第 8 回 相模川川づくりのための土砂環境整備検討会

第 7 回検討会の議事要旨と関連資料

平成 22 年 3 月 29 日

国土交通省 京浜河川事務所
神 奈 川 県 河 川 課
神 奈 川 県 企 業 庁 利 水 課

図-2.1：相模川三川合流点付近の河道横断形の経年変化

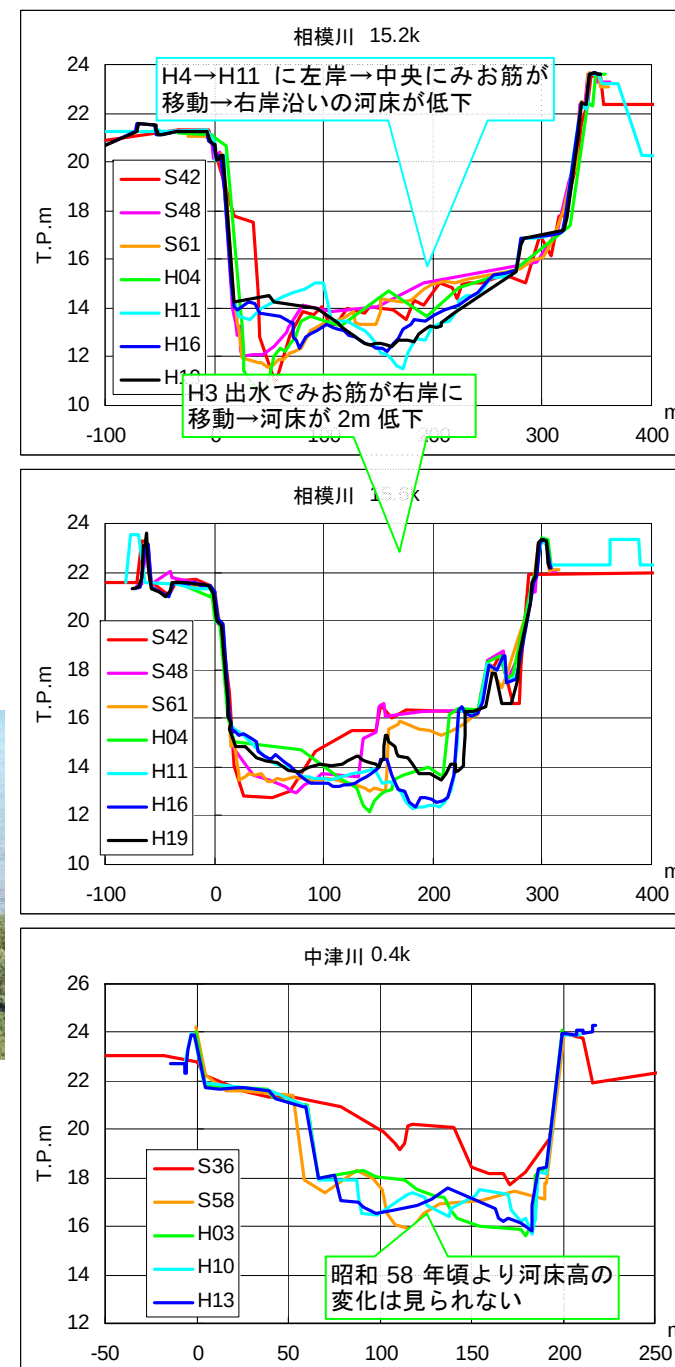
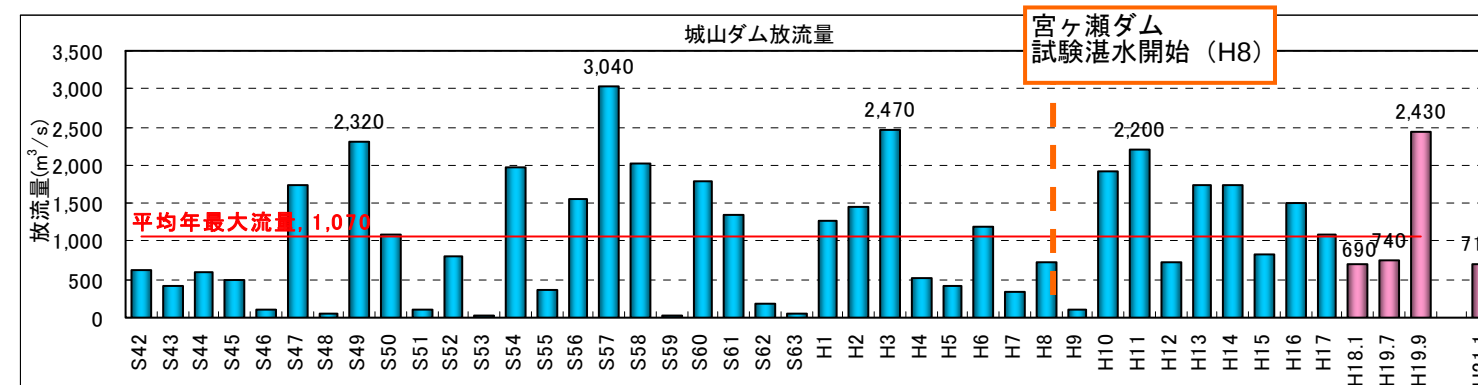
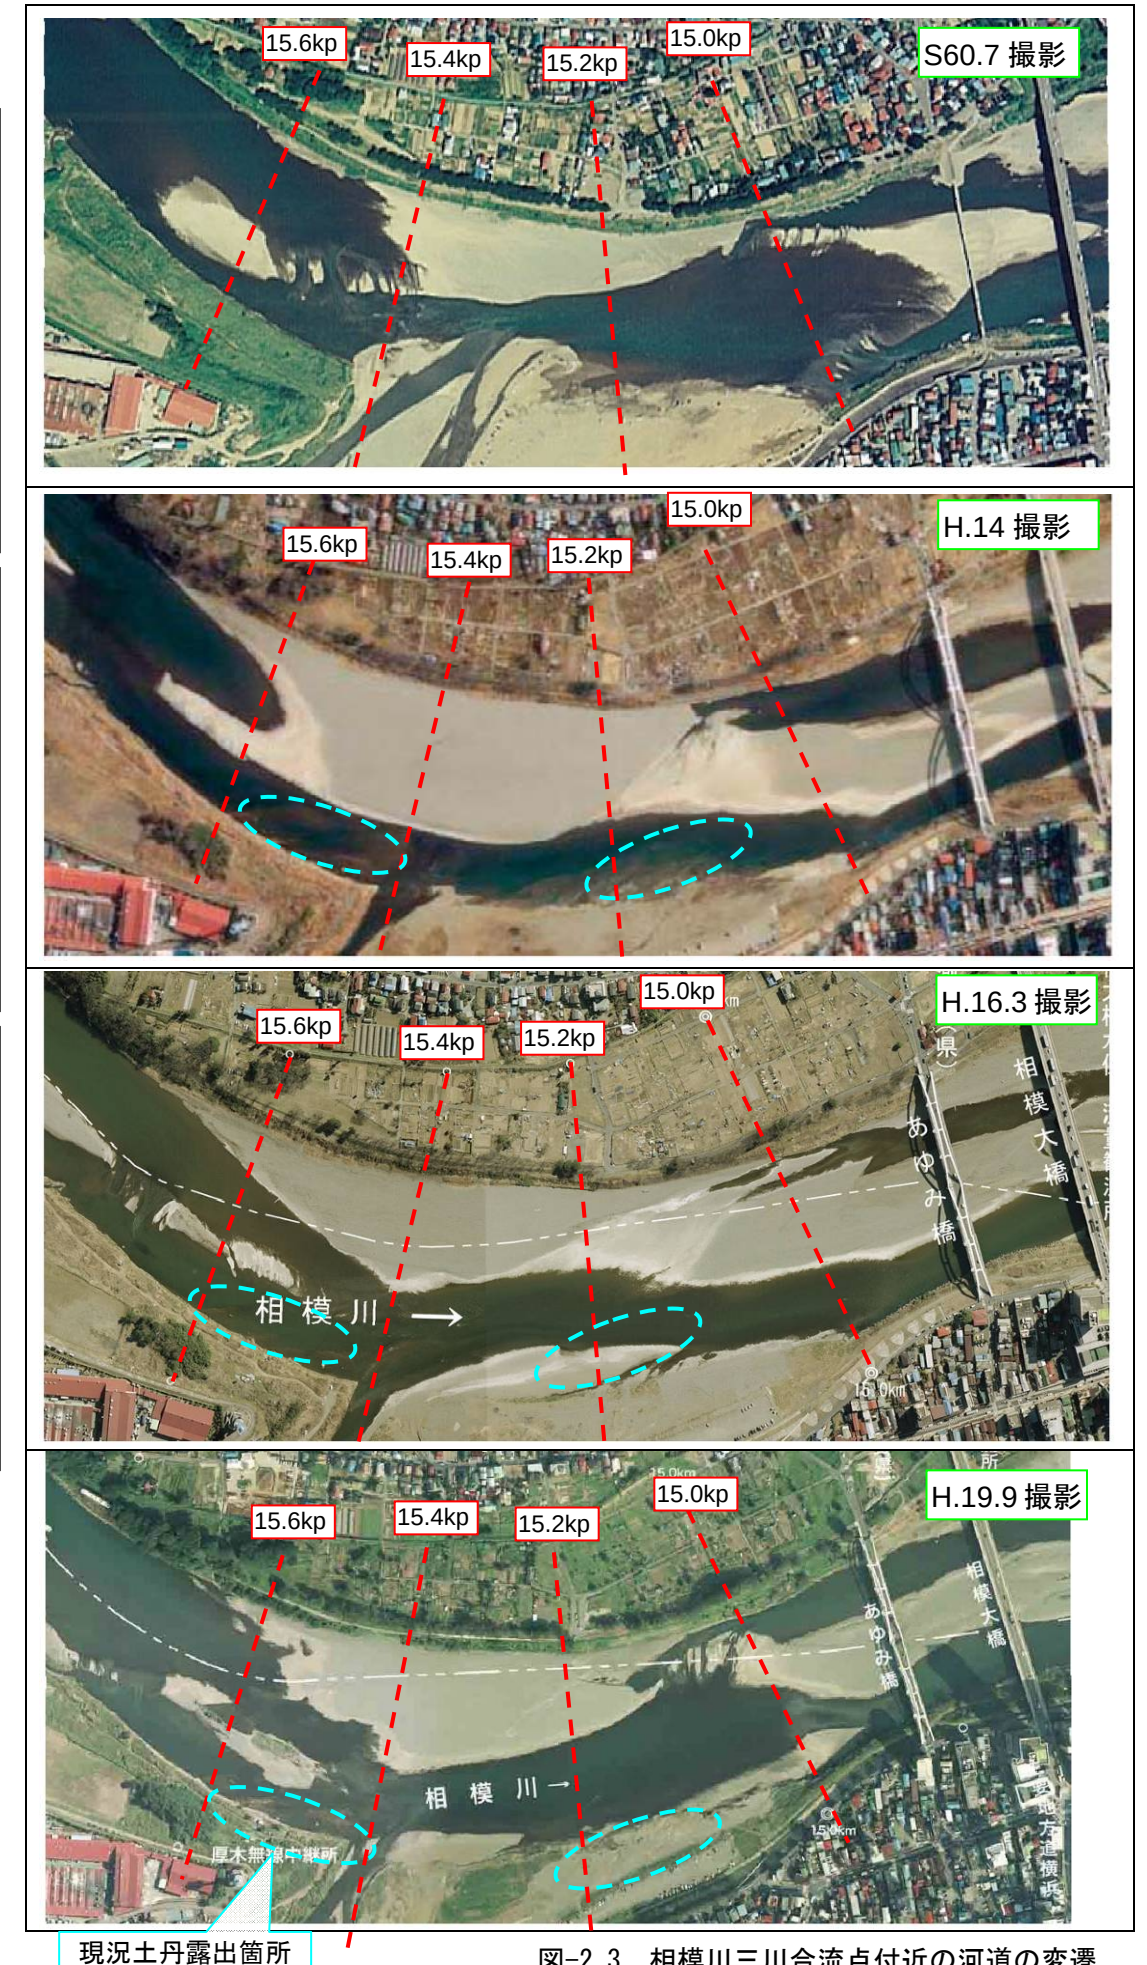
15) カワラノギクの自生地である 32k 付近や座架依橋の上などで、城山ダム建設後かなり経ってから進行した理由、カワラノギクの自生地がだめになった経緯が P6 の図等からわかった。	土砂移動スピードは遅いので、過去のインパクトから影響が出るまでの誤差があったことが原因と考える。(事務局)	－
16) 土丹の露出は、第 2 回懇談会の頃に、三川合流の野球場前あたりで確認し、その後上流に移動しているようである。 土丹露出に中津川（宮ヶ瀬ダム）の影響を考える必要はあるのか？	基本的には砂利採取・横断工作物の影響により、河床の砂利成分が減ったのが理由と考える。(事務局) 土丹露出の主要因は河床掘削により河床高が大きく低下したことだろう。ダム建設により土砂供給が減ったのも要因だが、中津川は流路が長く洪水流量低減も想定されるため、元々大きな影響が無いと思われる。 宮ヶ瀬ダムへの土砂堆積はまだ少ないはずなので、土丹層露出に対する宮ヶ瀬ダムの影響は小さいのではないか。 土丹層の拡大については、事務局で検証する。	○土丹露出の経緯を整理する。 → 2.1 三川合流点付近における土丹層露出について

相模川三川合流点付近では、近年、土丹層の露出が確認されている。その経緯について過去の航空写真および横断測量成果、出水履歴を整理した。

- 平成 3 年出水（厚木地点 $Q_p=2,470\text{m}^3/\text{s}$ ）後の平成 4 年には中津川合流点（15.6k）上流右岸側の低水河岸が約 50m 側方浸食を受け、現在の土丹露出箇所が相模川の流路となった。
- これに伴い相模川のみお筋が右岸寄りに移動し、合流点下流の 15.2k 地点でも右岸よりの河床高が低下した。
- その後、平成 10 年から $2000\text{m}^3/\text{s}$ クラスの出水が頻発したことにより河道内の土砂が移動し、当該箇所の土丹層が露出した。
- 宮ヶ瀬ダム試験湛水（平成 8 年 12 月）以降で河床高の変化が見られない。

図-2.4 平均河床高縦断重ね合わせ図（礮部～城山）

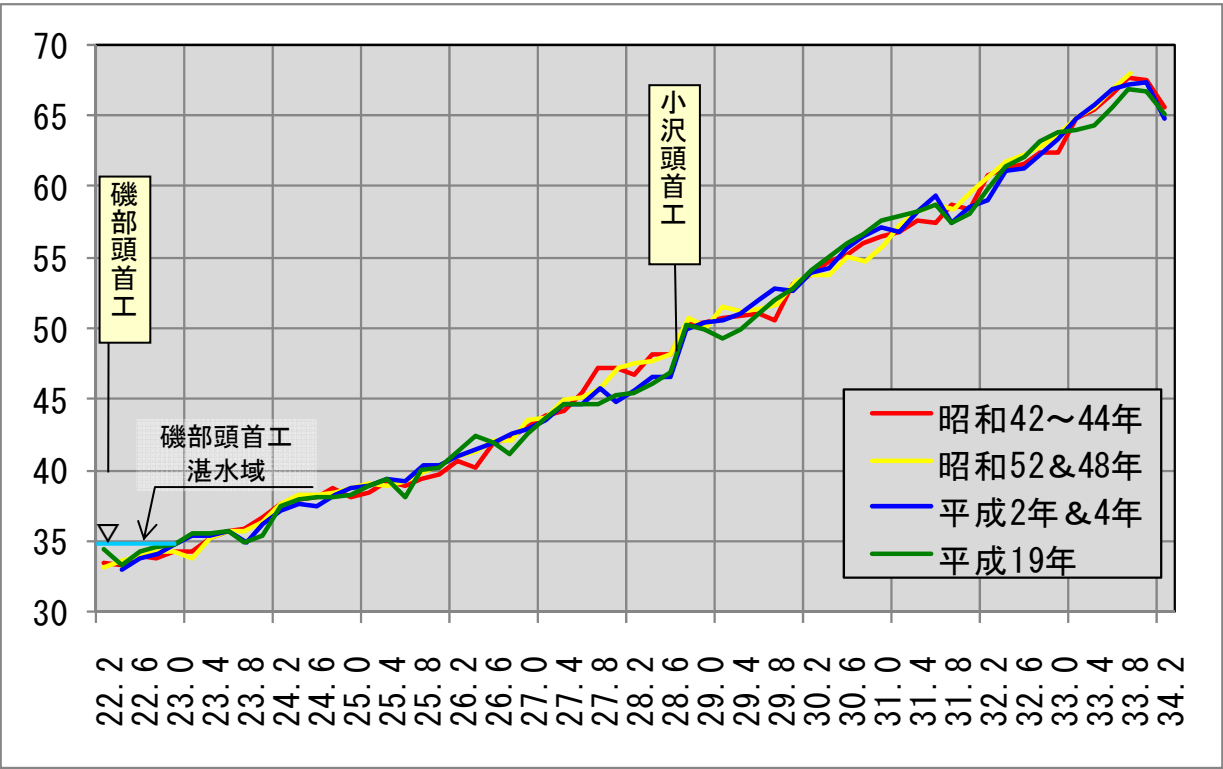
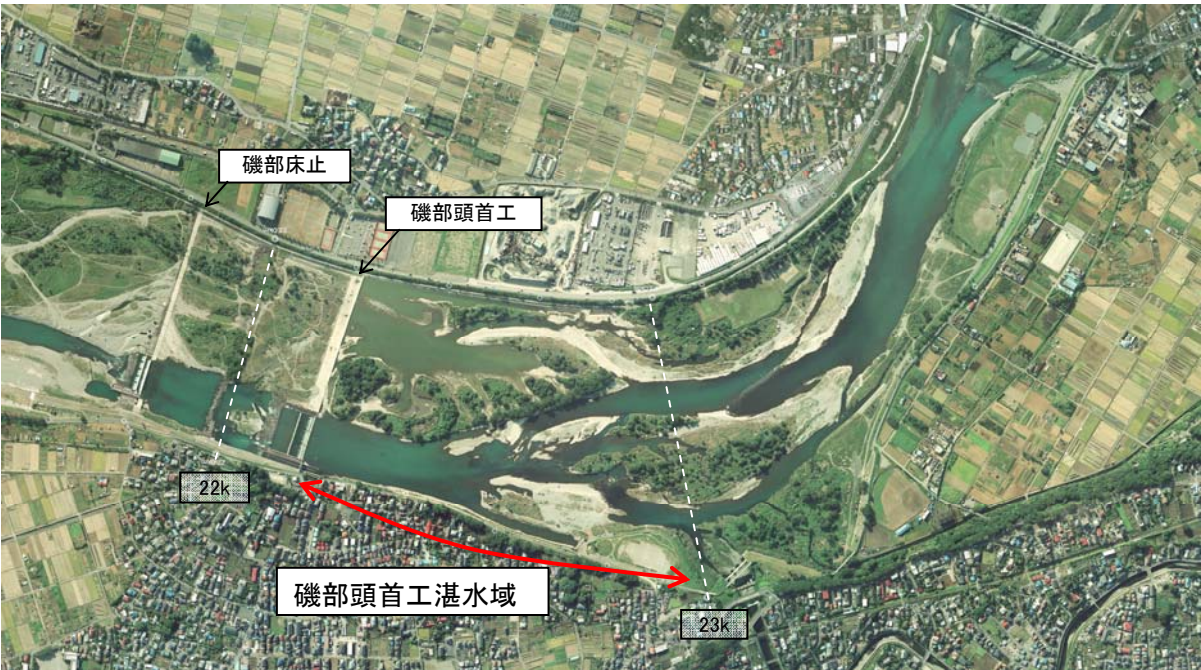
10) 磯部頭首工での通過量が減っているということは、堆積しているということだが、取水へ影響することであり、その数量が示されていないので、それを教えてもらいたい。	今の計算の中で差分を算出することはできる。(事務局) 頭首工等の横断工作物に土砂が堆積するのは当然である。通常は土砂吐で対応し、それでも足りない場合に人為掘削を行う。頭首工での掘削土砂は頭首工下流に設置するべきである。	○堰上下流での差分から、年間堆積量を試算し、提示する。 →2.2 磯部頭首工湛水域への土砂堆積量について

シミュレーションにおける礮部頭首工上流部への土砂の堆積は、通過土砂量の差分から以下の通り推定した。

- ・ 現況河道条件（置き砂なし）では、年間 600m³程度の土砂堆積が生じると予想される
- ・ 置き砂実施により年間 1400m³（800m³の増加）の土砂堆積が予想される。

図-2.6 採取地点位置図

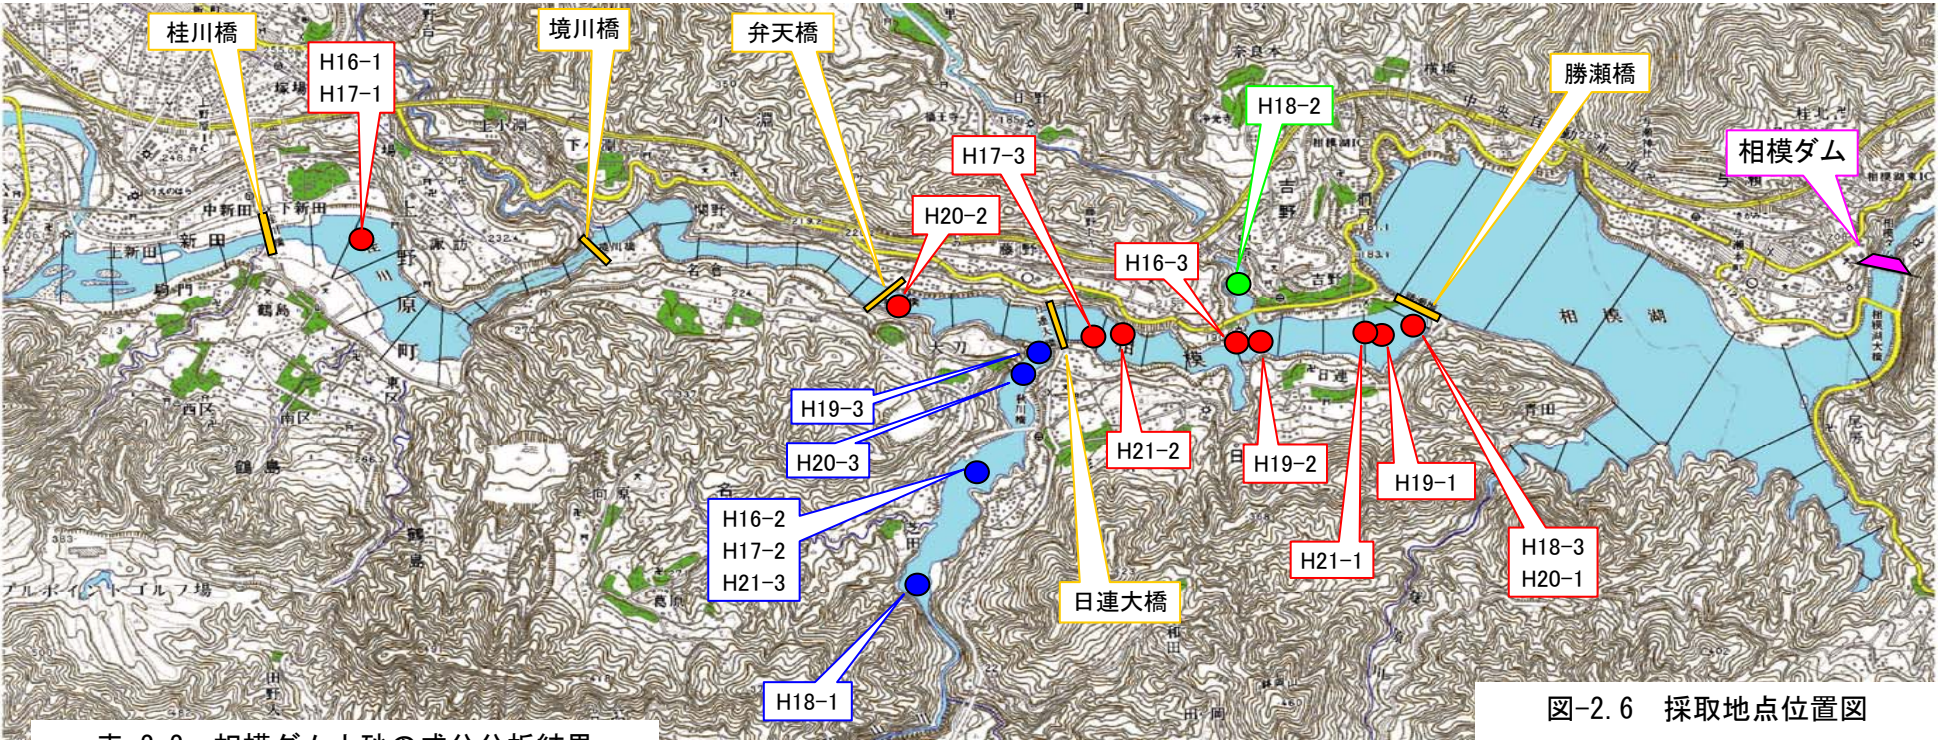
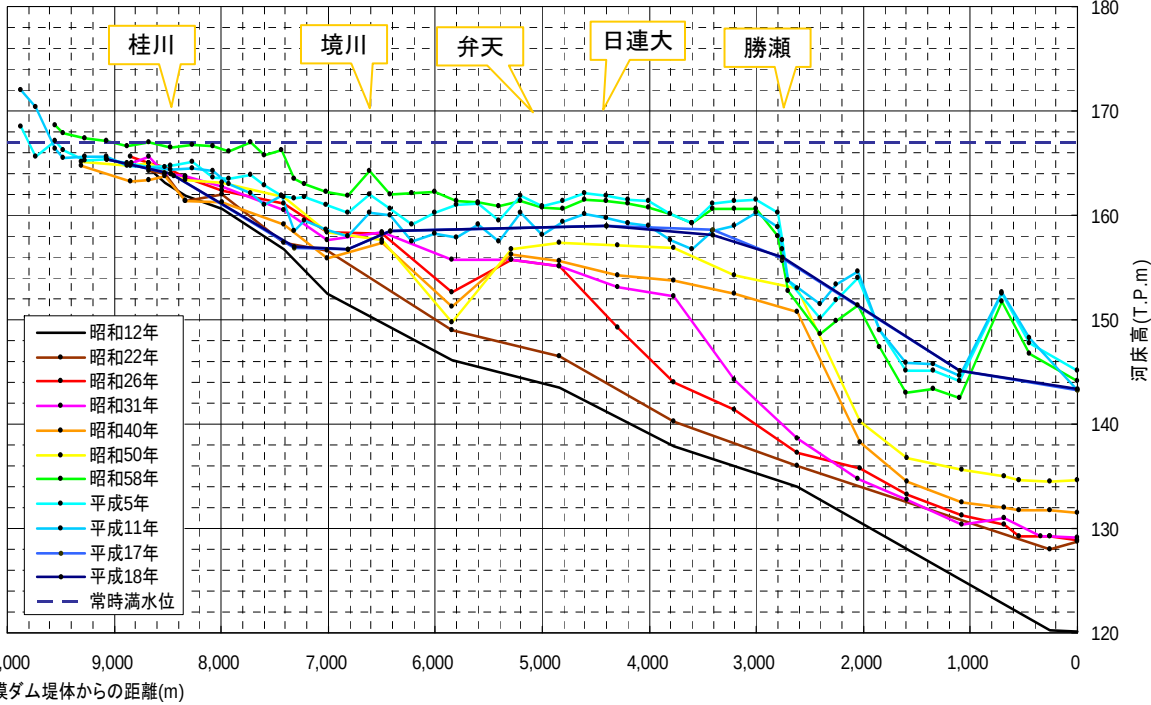
質問・意見	事務局・委員回答	
2) 土砂成分分析における定量下限値とはどういう意味か？	最低このくらいの濃度がないと量れないという値	－
3) 強熱減量等の「有機物」に関わるデータはないのか？	本資料に掲載していないが、強熱減量調査は行っている。次回、もしくは後日データを提供する。	○データを提供する。 →2.4 強熱減量試験結果
4) 相模ダムの堆積土砂成分は、採取地点の特徴と関連があるはずなので、浚渫地点と土砂成分の関係を整理するべきである。	採取地点・分析結果等の資料はあるので、ご指摘の整理を行う。	○資料を提示する。 →2.3 相模ダム堆積土砂の成分
5) 資料中の「置き砂の流出量」は、記載されている 1 出水によるものか、それとも設置時から洪水後までの小出水の影響も含めたものか？	資料中の置き砂流下量は、「置き砂竣工直後と、記載した出水直後の横断測量の差分」として整理しているので、測量間の小出水の影響も含まれていると考える。 中小の普段の水では流れないと思って良い。	－
6) 出水前後の写真からは、小規模出水後には、河岸に段差ができており、自然な河岸とは異なった様子に見えるので、施工に際して少し工夫してもらいたい。	今後検討する。 凝る必要はないが、自然な形にすれば、景観的にも良いと思う	○置き砂の流出は側方侵食が主体となるので、段差が生じることはやむを得ず、それらを軽減すると、高さを確保できず置き砂量が大幅に減るため、従来通りの形状とした。

- 神奈川県では、上流域の災害防止と有効貯水容量の回復を目的として、勝瀬橋～桂川橋（神奈川県管理区間上流端）間の浚渫事業を行っている。
- 以下では、浚渫時に行われている年間3箇所の浚渫土砂成分分析結果のうち、平成16年～21年の6ヶ年分のデータより、相模ダム貯水池内堆積土砂の成分を整理した。
- 分析結果を整理すると、以下の通りである。
 - 浚渫土砂中に含まれる金属類・有機物には、採取位置による差異は見られなかった
 - 分析値の大半は定量下限値以下であり、すべての検査項目で環境基準値を下回ることが確認された
